RZP. 271.44.2016

Łomianki, dnia 16.12.2016 r.

Dotyczy: postępowania o udzielenie zamówienia publicznego prowadzonego w trybie przetargu nieograniczonego RZP.271.44.2016 **Przebudowa ulicy I Armii Wojska Polskiego** w ramach zadania: "Kompleksowa przebudowa dróg gminnych w kwartałach ulic – I kwartał (ul. Rolnicza – ul. Armii Poznań - ul. Warszawska – ul. Jedności Robotniczej)." – zad. 2014/02

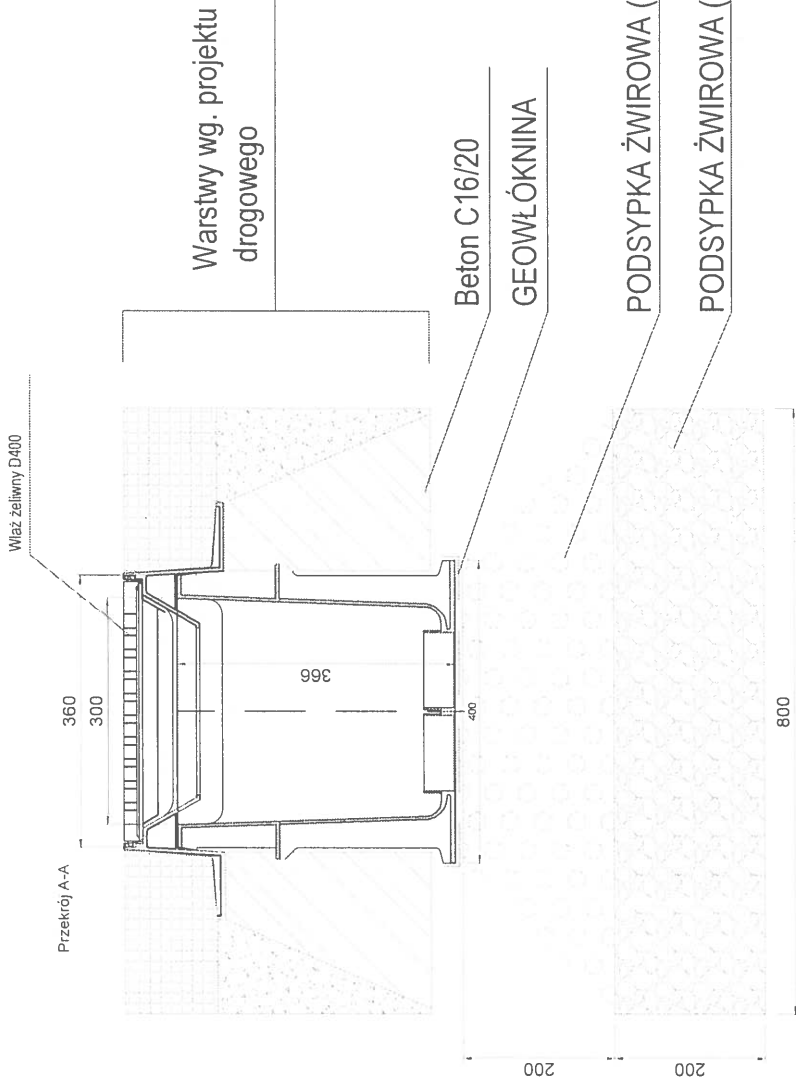
W przedmiarze robót, branża odwodnienie poz. 20 należy wycenić koryto odwodnienia liniowego chłonne typu RAINCLEAN 300 - 13 szt. Aby móc wycenić pozycję proszę o podanie danych co wchodzi w skład 13 szt. Brak rysunku szczegółowego oraz ich lokalizacji zabudowy uniemożliwia wycenę pozycji.

W dokumentacji projektowej na planie sytuacyjnym 2.1.1 są 4 systemy chłonne tj : Wp-1; P-4; P-3; W-2; natomiast na rys. 2.2.1 są trzy systemy chłonne z podanymi danymi technicznymi. Według jakiego rysunku należy dokonać wyceny.

Odwodnienie liniowe typu RAINCLEAN - 13 sztuk wg. planu sytuacyjnego. Jeden element systemu ma 0.5m, szerokość drogi wynosi 4m, zatem łączna ilość pojedynczych elementów pokazanych na złączonym rysunku wyniesie $13 \times 2 \times 4 = 104$ elementy. System nie wymaga kruszywa oczyszczającego. Samo koryto działa jako retencyjno-rozsączające. Koryta są obudowane betonem C16/20, posadowione na podsypce żwirowej 40cm (żwir 2-8 mm 20cm i 8-32 20cm). Rysunek w załączeniu.

Należy wykonać trzy systemy chłonne W-1; P-4; W-2.
